札幌圏都市計画

道路の変更(案)

札幌市まちづくり政策局総合交通計画部

札幌圏都市計画道路の変更(札幌市決定)

3. 4. 165号 太平中央通

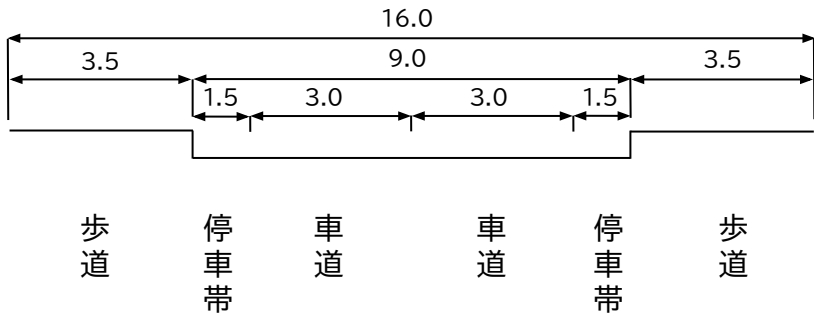
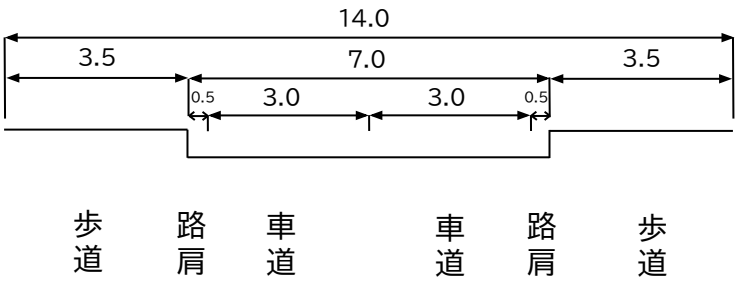
3・4・165号 太平中央通の未整備区間である「東15丁目・屯田通～太平7条7丁目4号線」については、現況道路区域で道路構造令に基づく最小幅員が確保されており、都市計画道路の機能が概ね確保されていることから、「札幌市都市計画道路の見直し方針」(平成20年3月策定)に基づき、計画幅員を現況に合せて変更する。

新		旧		変更内容
番 号	路線名	番 号	路線名	
3・4・165	太平中央通	3・4・165	太平中央通	・一部幅員の縮小変更 (16m⇒14m、変更区間 L=90m)
3・2・27	東15丁目・ 屯田通	3・2・27	東15丁目・屯 田通	・一部区域の変更 ・交差の構造の更新(幹線街路との 平面交差箇所数17箇所→18箇所)
8・7・9	札幌駅前広 場3号地下 歩道	8・7・9	札幌駅前広場 3号地下歩道	区域の一部変更

3. 2. 27号 東15丁目・屯田通

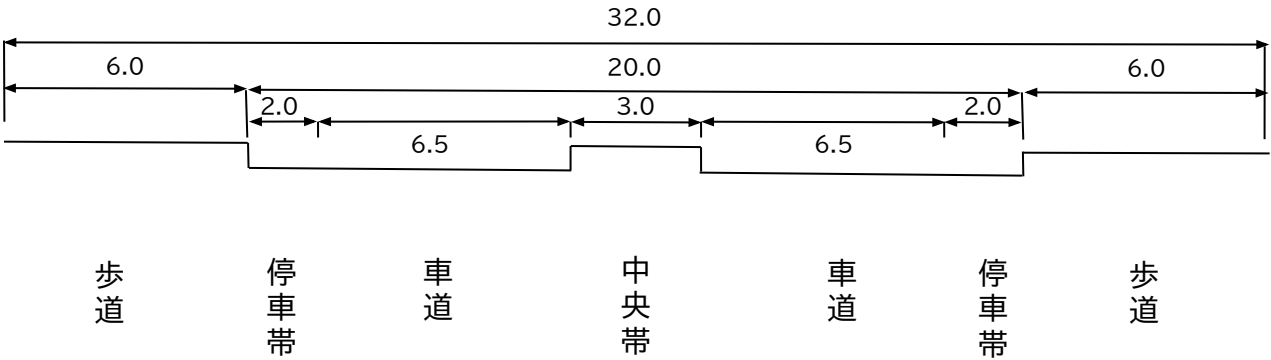
また、交差する3・2・27東15丁目・屯田通については、3・4・165太平中央通の都市計画変更に伴い、一部区域の変更を行う。

8・7・9 札幌駅前広場3号地下歩道

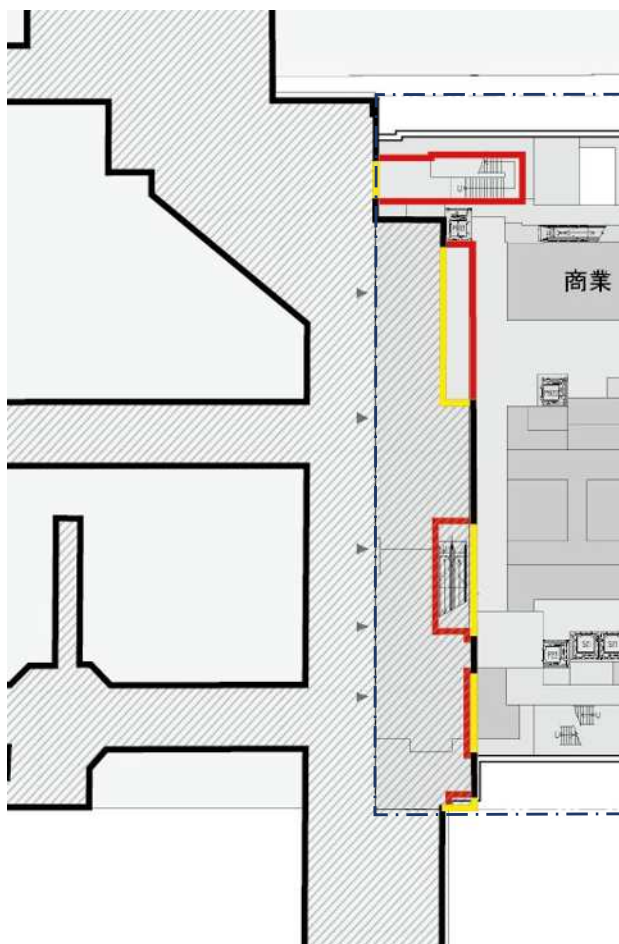
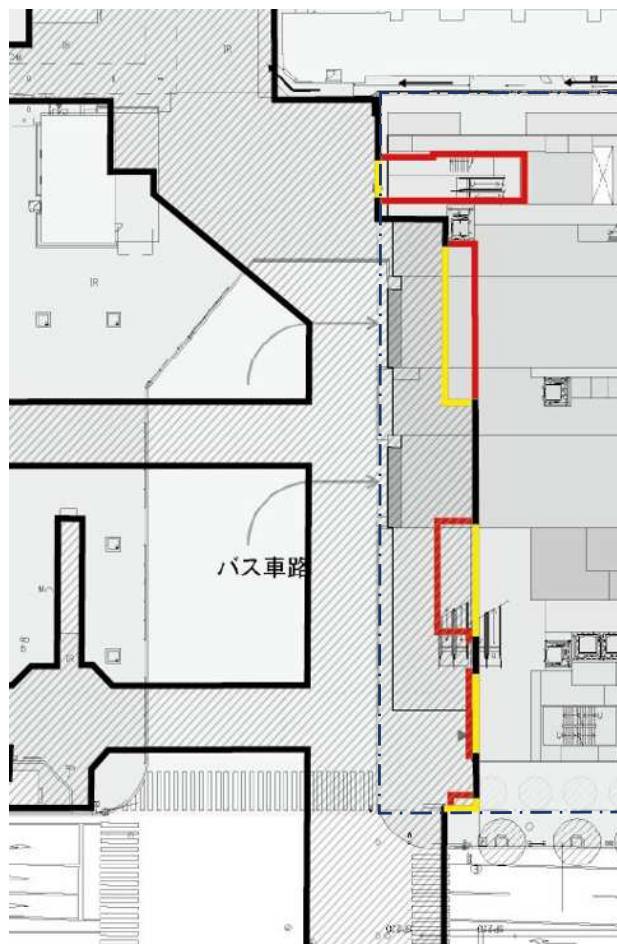
8・7・9号札幌駅前広場3号地下歩道において、札幌市中央区北5条西1丁目および北5条西2丁目地内の市街地再開発事業に伴い、施設計画との整合を図るために区域の一部を変更するものである。
